0001 Información técnica de servicio

Asunto:	14-32132-01 = 10 x OE N° 56 07 937 14-32132-02 = 12 x OE N° 56 07 937
Fabricante:	Opel
Modelo:	Agila, Astra, Combo, Corsa, Meriva, Tigra
Código de motor:	X10XE, Z10XE, X12XE, Z12XE, Z14XE

Nuevo tornillo de culata sin arandela

Figura 1_Tornillo antiguo / sustituido con arandela (N° orig. 607 926)

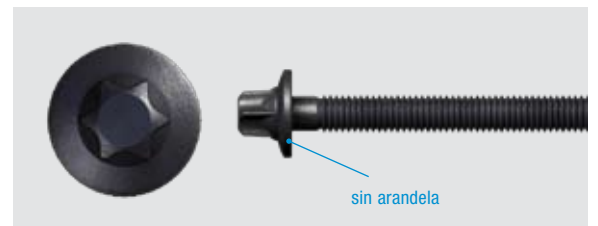
Opel ha sustituido el tornillo de culata con arandela imperdible y número original 607 926, por el número original 56 07 937 sin arandela. El nuevo tornillo es algo más corto, por lo que se debe montar sin arandela. A partir de ahora, al realizarse una reparación, si desmonta el tornillo "antiguo" con arandela, se deberá montar el nuevo tornillo sin arandela.
